U系列 (06. 08) 變更通知

2025年12月3日

本體 (烤漆)-48小時

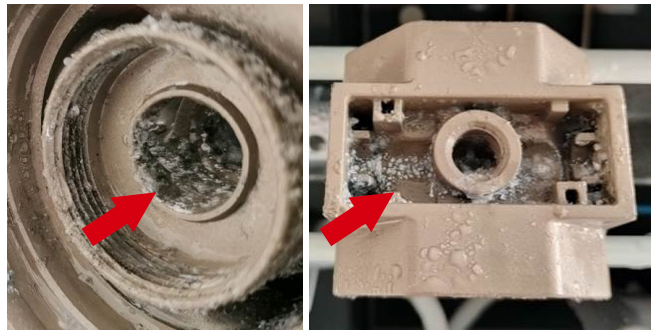
- 1.產 品 型 號：U 系列 (06, 08) 調壓/過濾/給油本體。
- 2.變 更 事 由：a. 烤漆變更為電泳塗裝。 b. 顏色香檳金變更為黑色。
- 3.變 更 原 因：提升產品抗腐蝕性、鹽霧測試結果如下。

變更內容

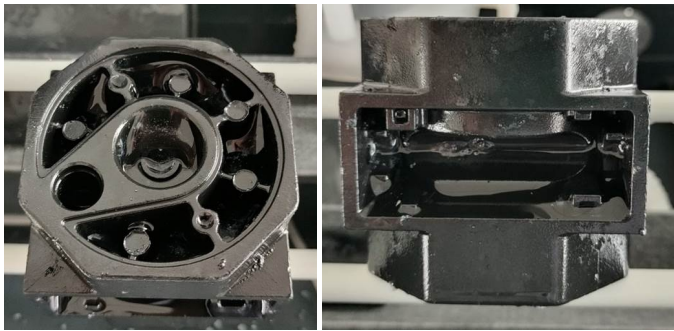
設 變 前 UFRL-06.08	設 變 後 UFRL-06.08
設 變 前 UFR/L-06.08	設 變 後 UFR/L-06.08
設 變 前 UFR-06.08	設 變 後 UFR-06.08
設 變 前 UF-06.08	設 變 後 UF-06.08
設 變 前 UR-06.08	設 變 後 UR-06.08
設 變 前 UL-06.08	設 變 後 UL-06.08
設 變 前 UMF-06.08	設 變 後 UMF-06.08
設 變 前 AD940-06.08	設 變 後 AD940-06.08

- 4.變更實施日期：不影響產品尺寸及性能，採自然汰換。(預計2026年3月底)
- 5.其 他：如有相關問題，請洽詢公司業務單位。
